女川原子力発電所第2号機 工事計画審査資料	
資料番号	02-他-F-19-0009_改3
提出年月日	2021年4月20日

地下水位低下設備に係る設置変更許可申請書の記載内容との比較表

東北電力株式会社

図 3.3-8 浸透流解析を用いた設計用揚圧力・設計用地下水水位の設定フロー

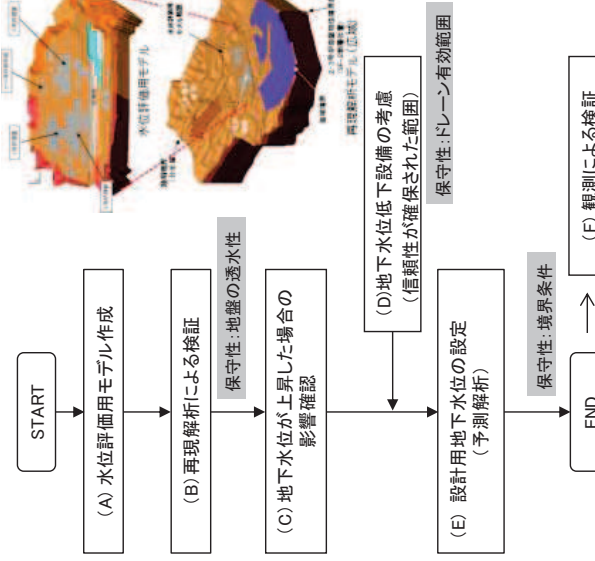
詳細設計を踏まえ具体化した事項  
 (工事計画認可では、標準的なフローを参考に構成を見直し、(A)～(F)の要素を再構成。なお、工事計画認可では「水位が低い場合の影響検討」を追加しているが、基本的な解析プロセスに変更はない。)

図 3-1 耐震評価において地下水位の影響を受ける可能性のある施設等

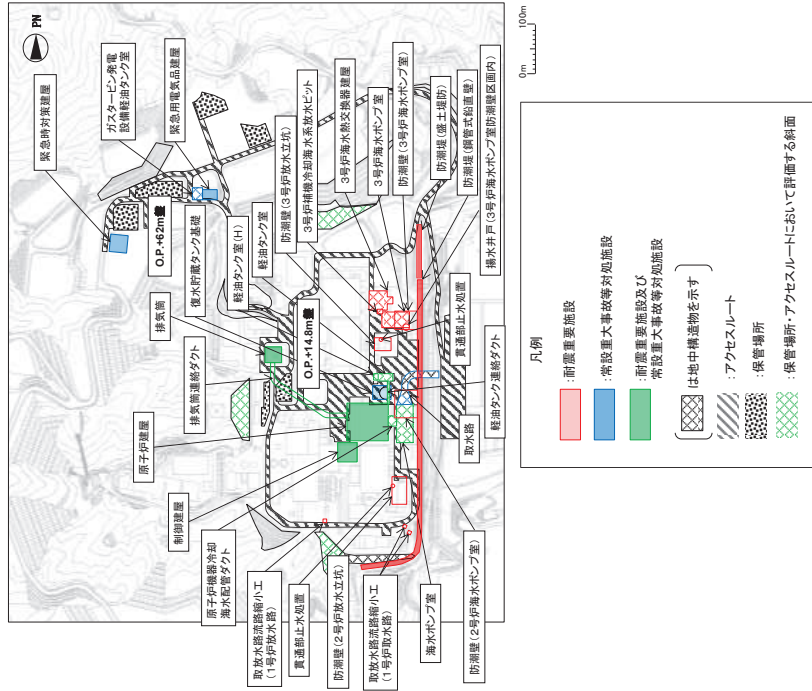
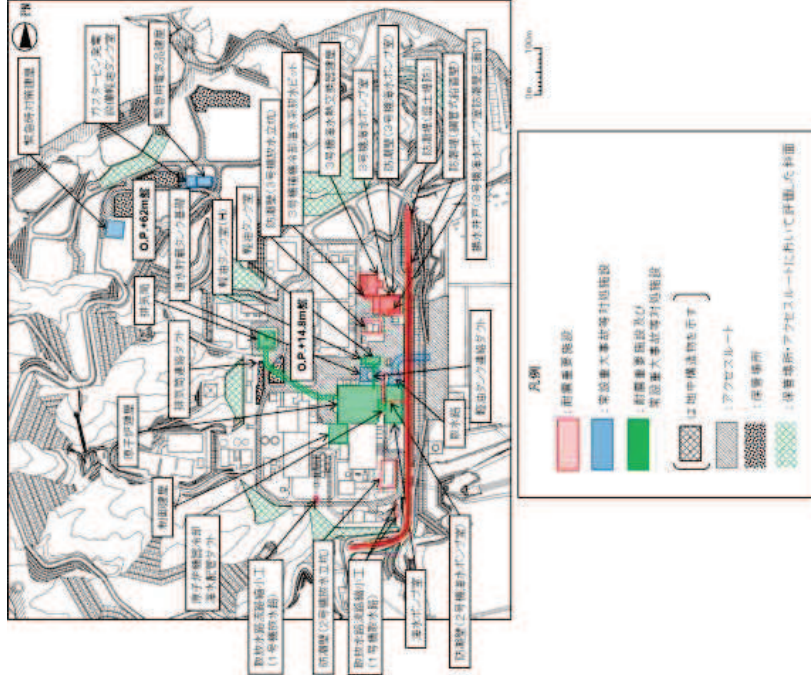
- ・ 詳細設計を踏まえ具体化した事項  
 (工事計画認可では設計において地下水位の影響を受けない貫通部止水処置を記載削除)

図 3.3-54 防潮堤沈下対策による影響範囲と今後の地下水水位観測計画

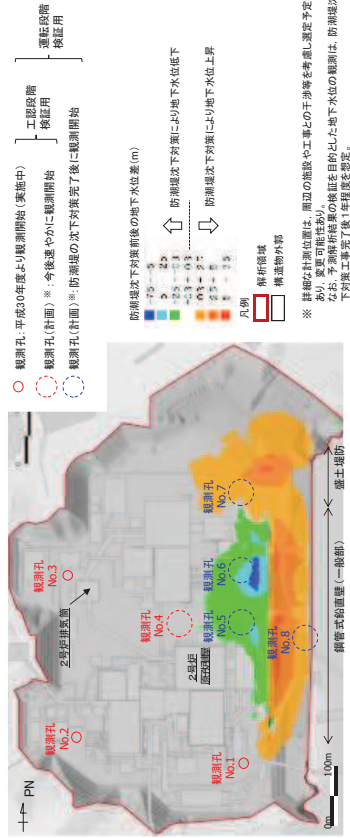
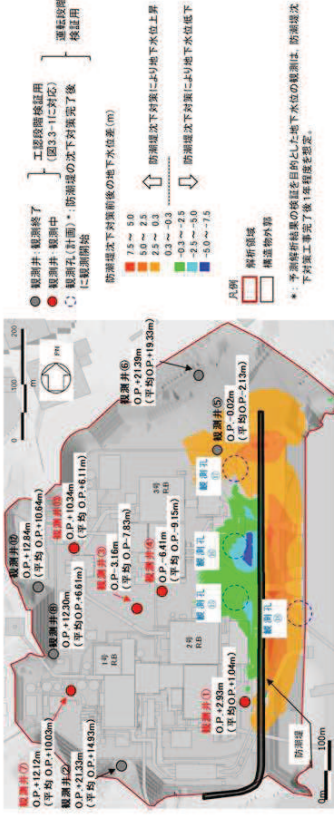
補足 -600-1 地盤の支持性能について  
 ・記載表現の相違  
 (工事計画認可では観測データを追加し説明。防潮堤沈下対策完了後の観測計画は変更なし)

図 4-3 系統構成図

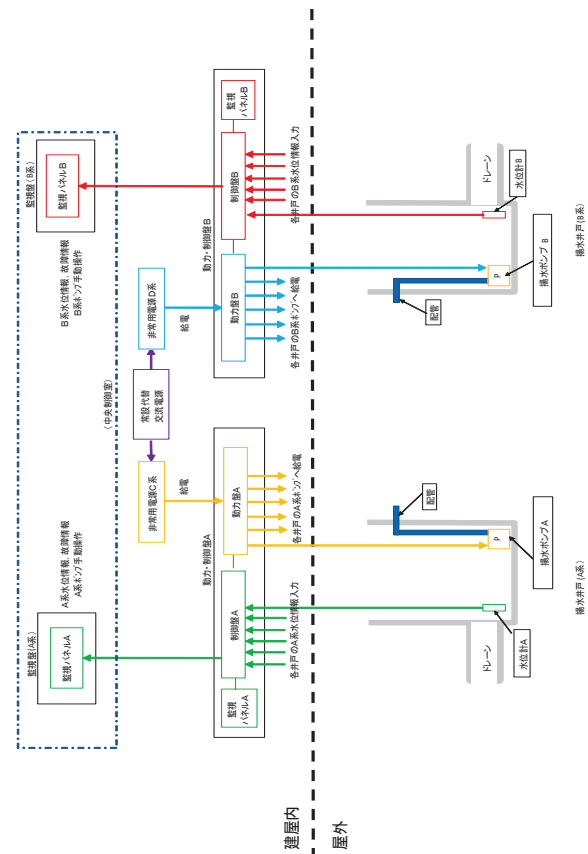
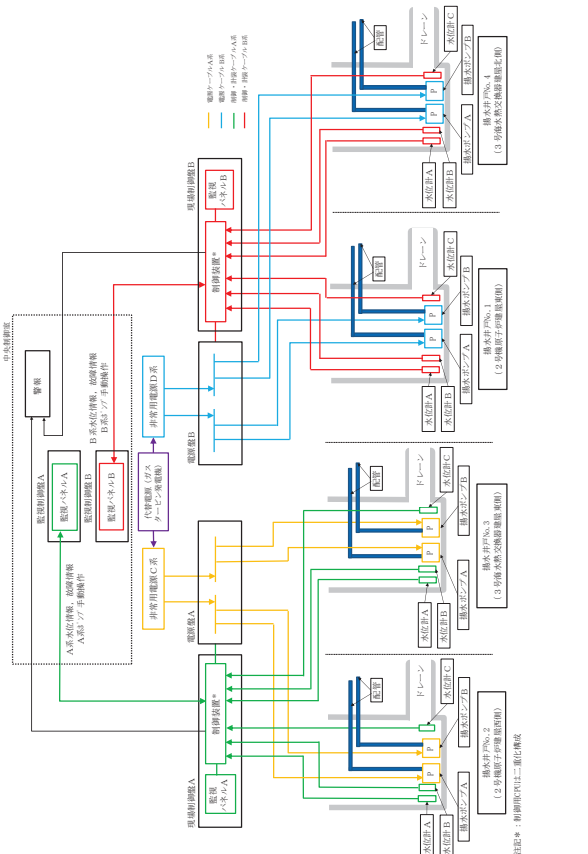
・ 詳細設計を踏まえ具体化した事項  
 (電源機能について電源盤及び電路を追加し、単一故障及び技術基準規則の要求を満たした機能喪失要因を再整理した。)

・ 詳細設計を踏まえ具体化した事項  
 (原子炉建屋・制御建屋エリア及び第3号機海水熱交換器建屋エリアにそれぞれ2基設置した揚水井戸に対し、揚水井戸ごとに必要な機能及び機器を「1系統」と位置付け、1系統で各エリア内の地下水位を一定の範囲に保持できる設計とする。)

図 7-1 地下水位低下設備 1 系列に必要な機器

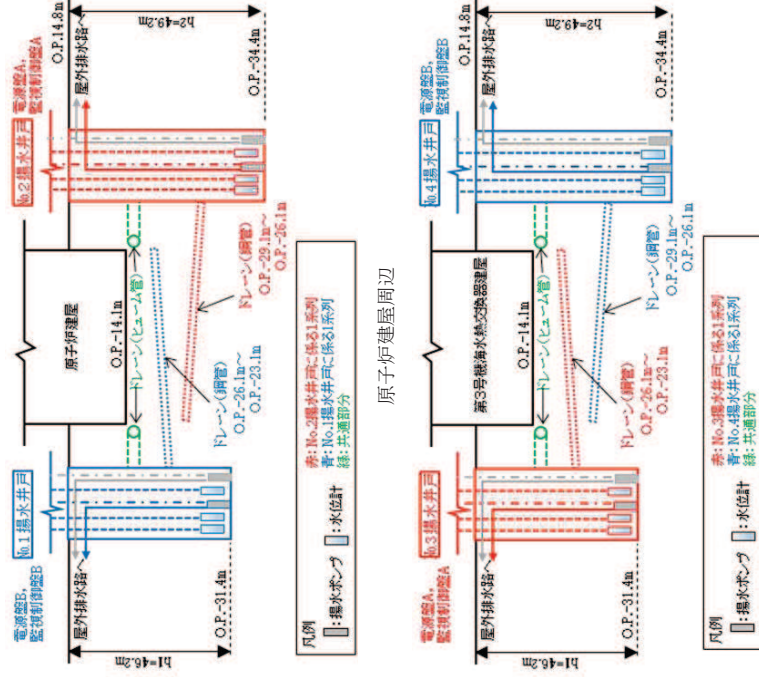
・詳細設計を踏まえ具体化した事項  
 (地下水位低下設備 1 系列に必要な機器を整理した。)

図 7-3 地下水位低下設備の試験又は検査項目と範囲

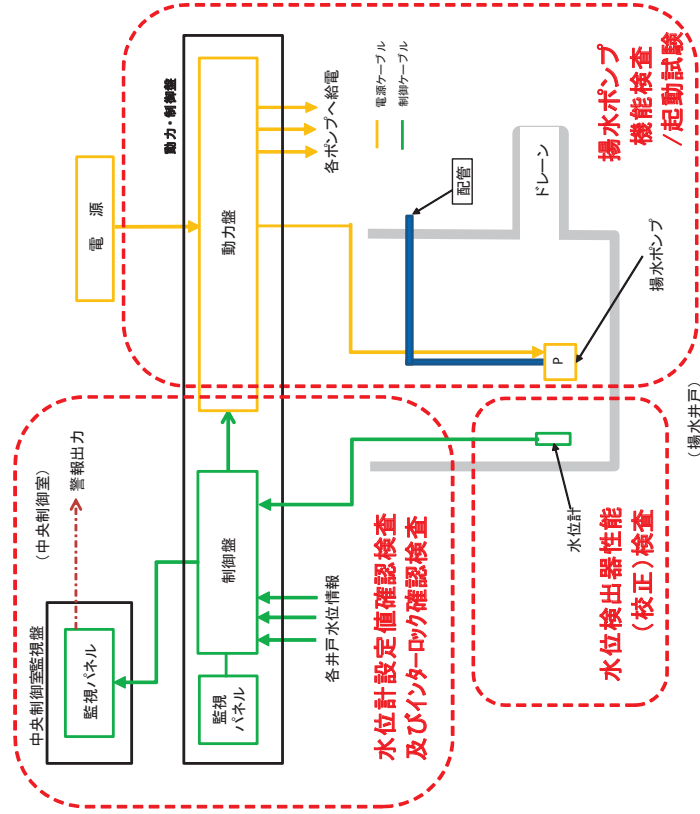
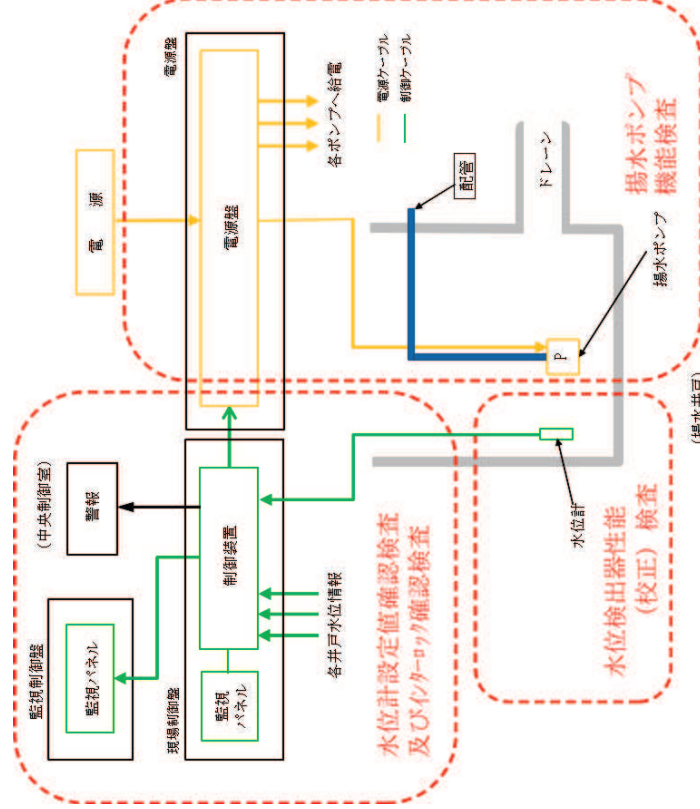
詳細設計を踏まえ具体化した事項  
 事項  
 (設計で考慮されている揚水ポンプ発停頻度の具体化を踏まえ、毎日1回、LC0を満足することを確認する。)

図 3. 3-25 集水機能の信頼性に係る詳細検討フロー

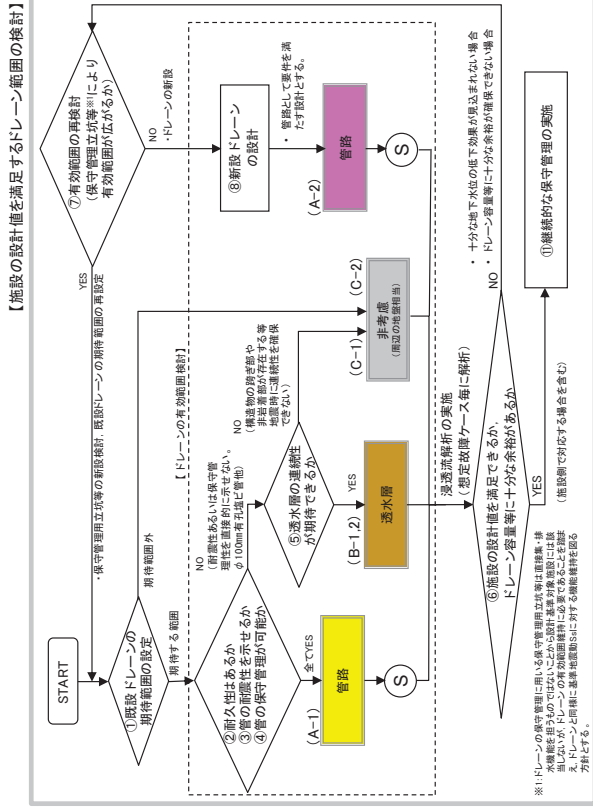
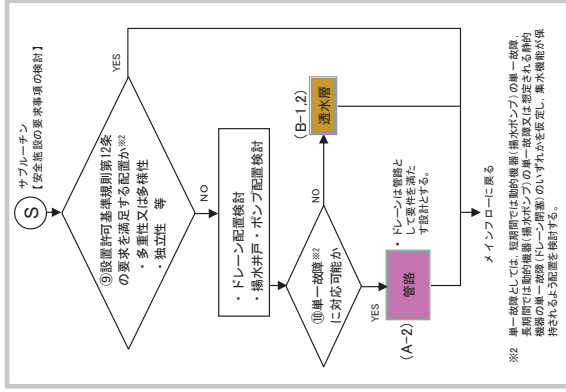
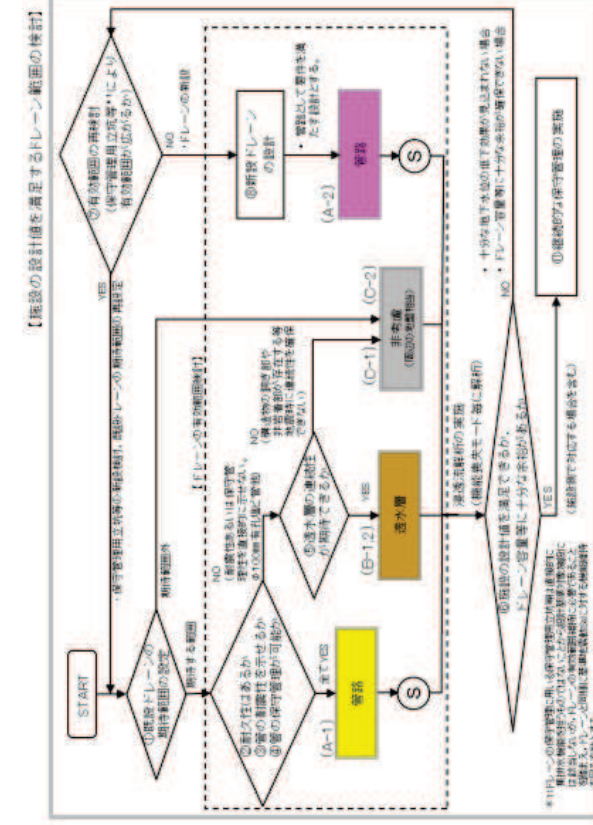
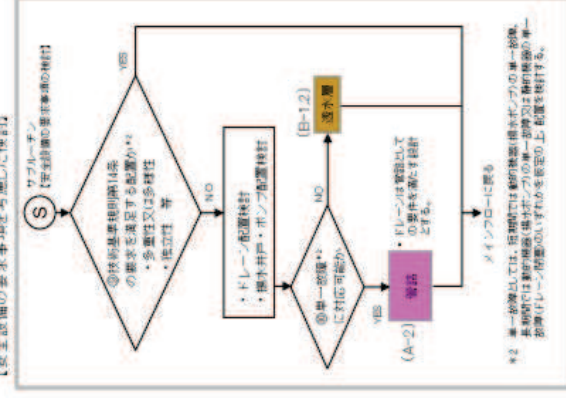
記載表現の相違  
 (基本方針に変更なし)

図5-6 管の耐震性・透水路の連続性の観点からの整理結果 (Step③・⑤)

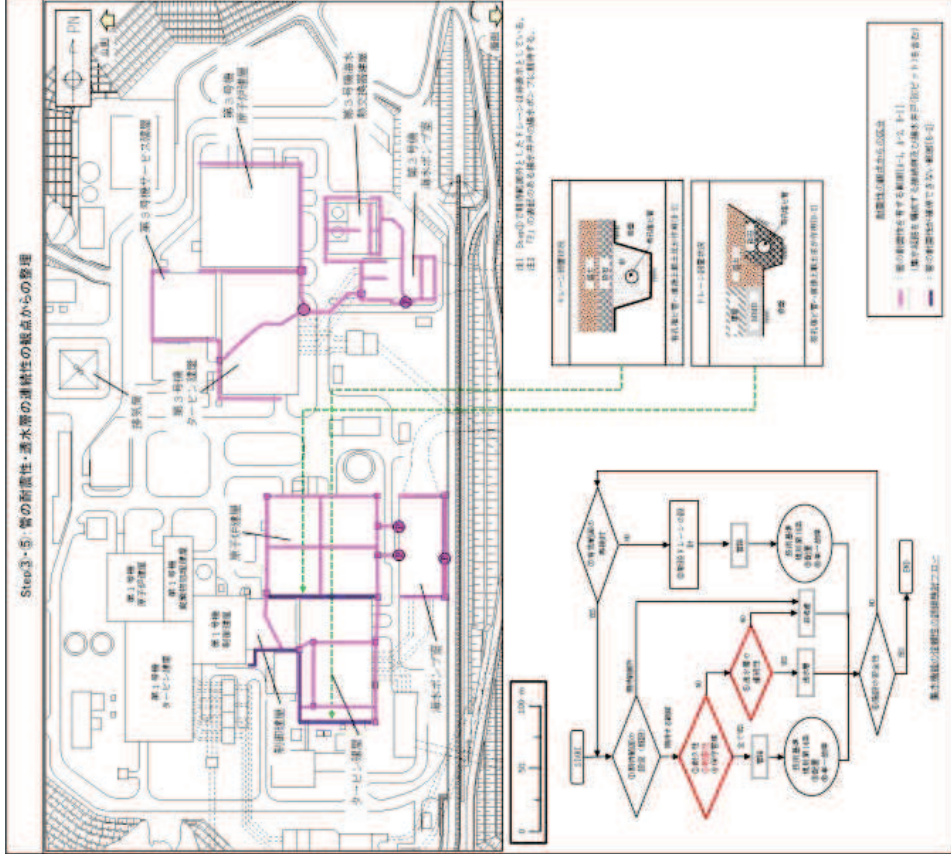
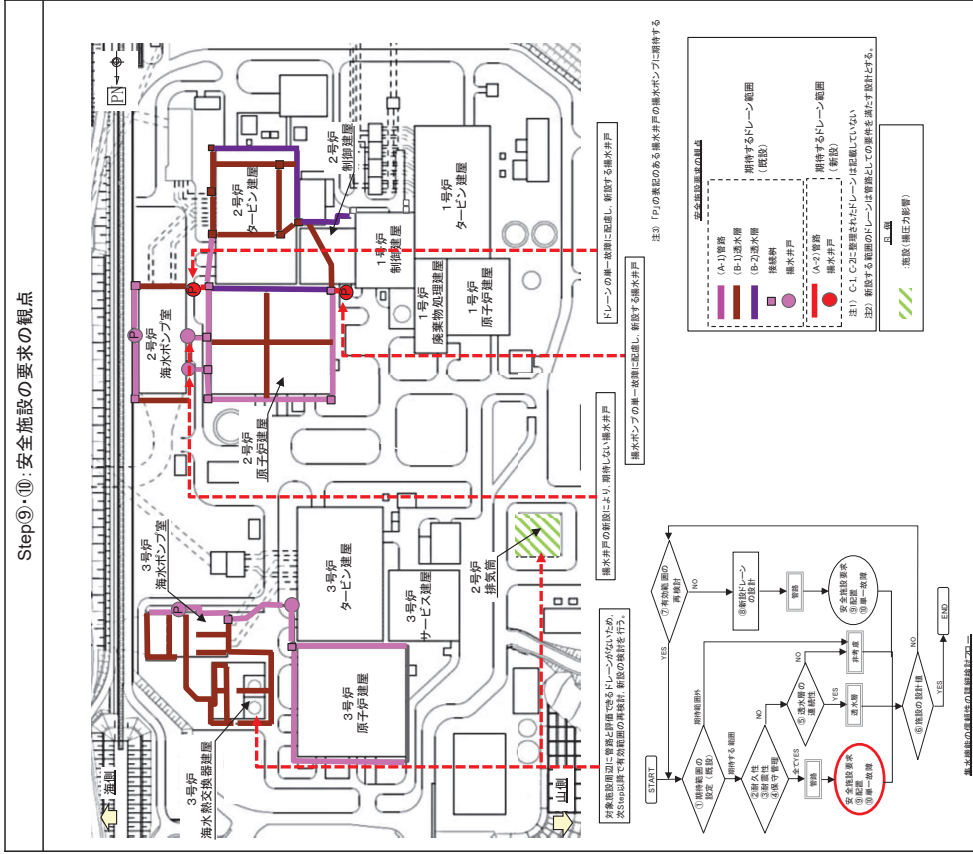
記載表現の相違  
 (最終的に管路として扱うドレーンの耐震性の確認結果は、別途耐震計算書にて説明)

図 5-11 安全設備の要求性能確保の観点からの整理結果 (Step⑨・⑩)

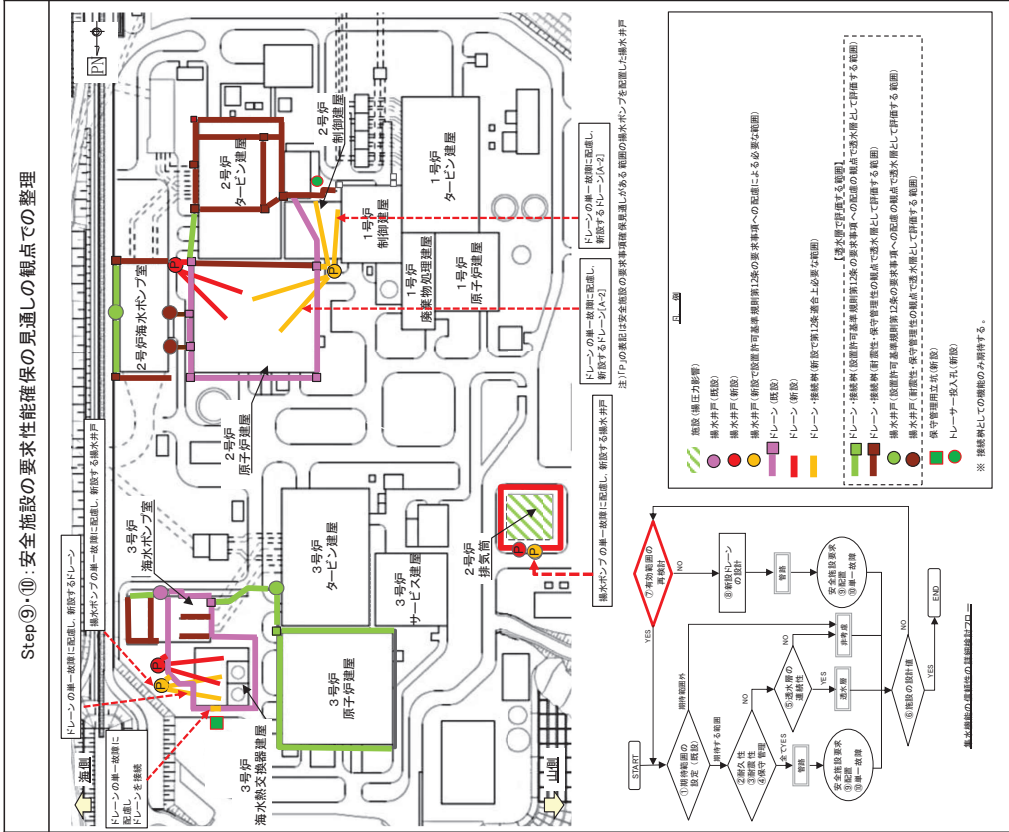
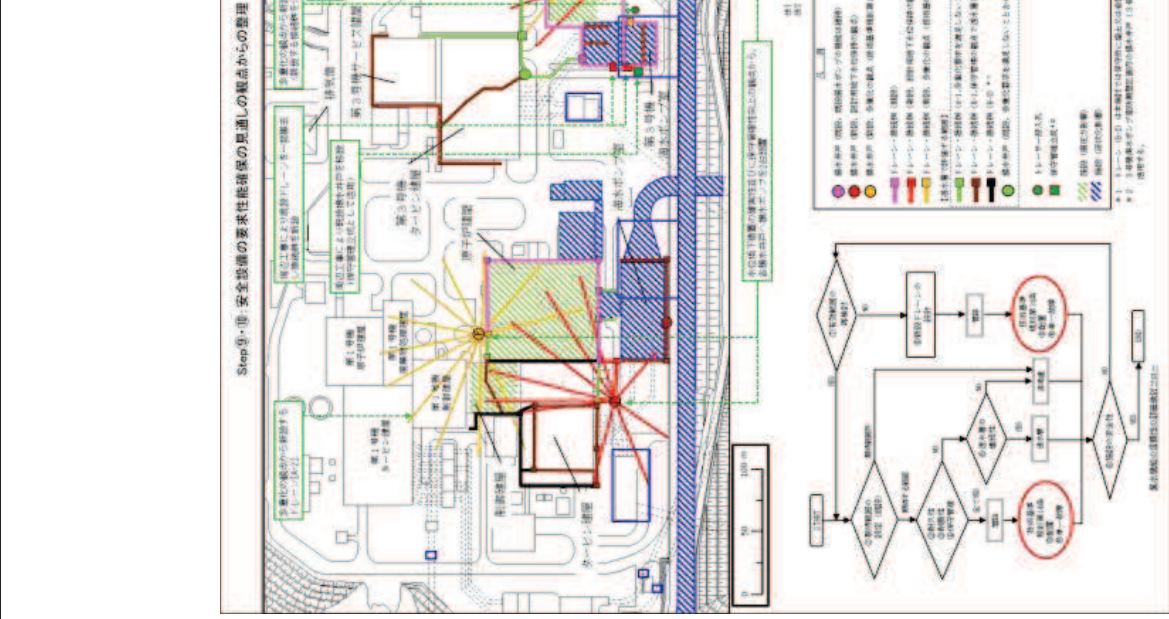
・ 詳細設計を踏まえ具体化した事項  
 ・ 設置変更許可同様、揚水井戸・ポンプの多重化（各エリア2系統設置）等を行う。なお、詳細設計段階の検討を踏まえ、各揚水井戸へ揚水ポンプを2台設置する設計とした旨を記載。）

図5-12 地下水位低下設備の設定結果（まとめ）

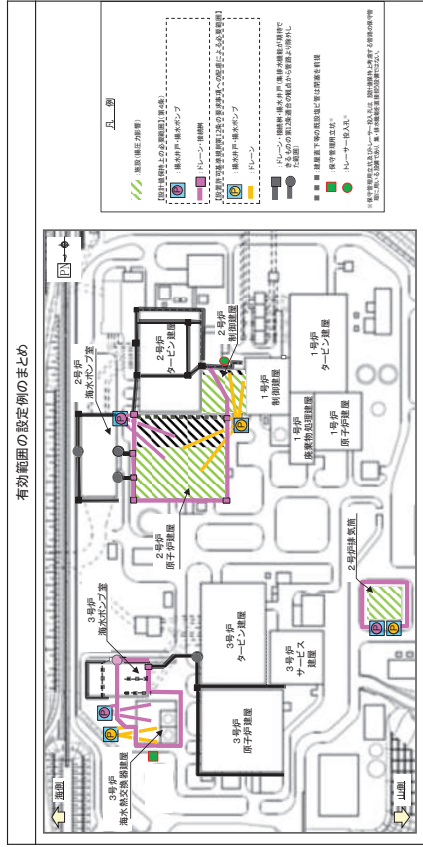
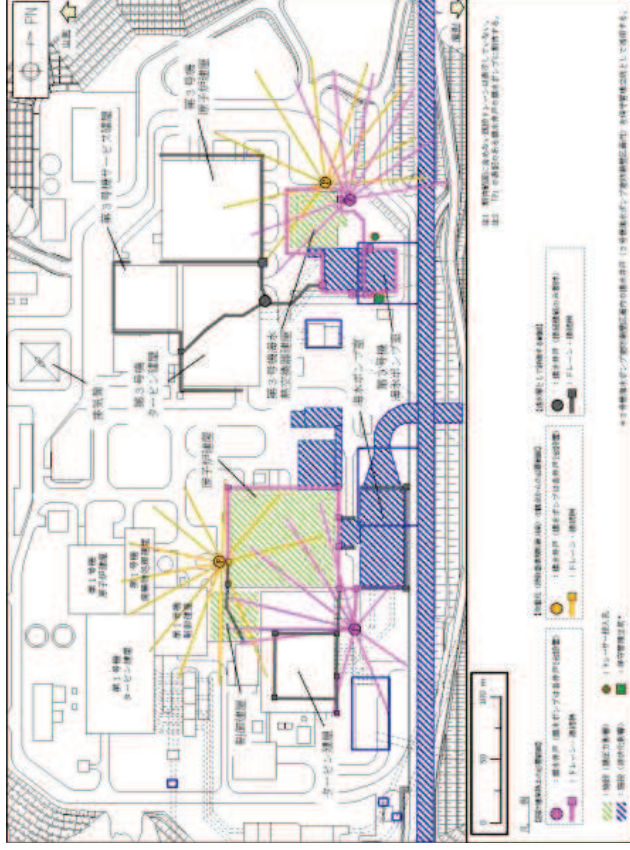
・詳細設計を踏まえ具体化した事項  
 （設置変更許可と同様のフローに基づく工事計画認可における詳細設計（工事計画認可で実施した浸透流解析を含む）も踏まえ検討した結果、設置変更許可よりドレーン配置・構成が変更となっている。）
